訂正とおわび

本誌のバック・ナンバーにおいて、下記の個所に誤りがありました。おわびして訂正いたします(本誌のウェブ・ページで同様の内容を掲載しています)。 (編集部)

■ 2014年1月号

p.204 図3：電圧軸の数値を下図のように

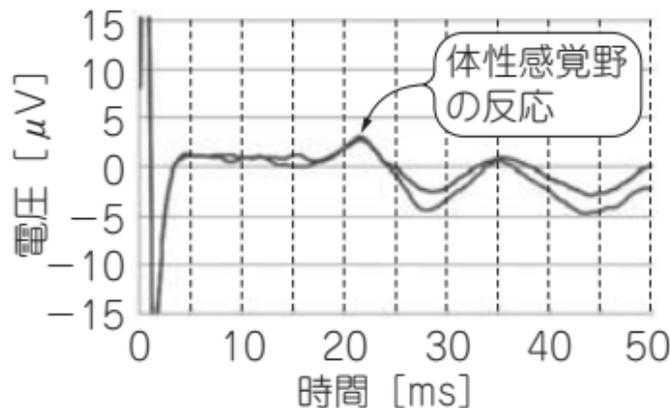
p.204 図3 キャプション：5 mV/div → 5 μ V/div

修正
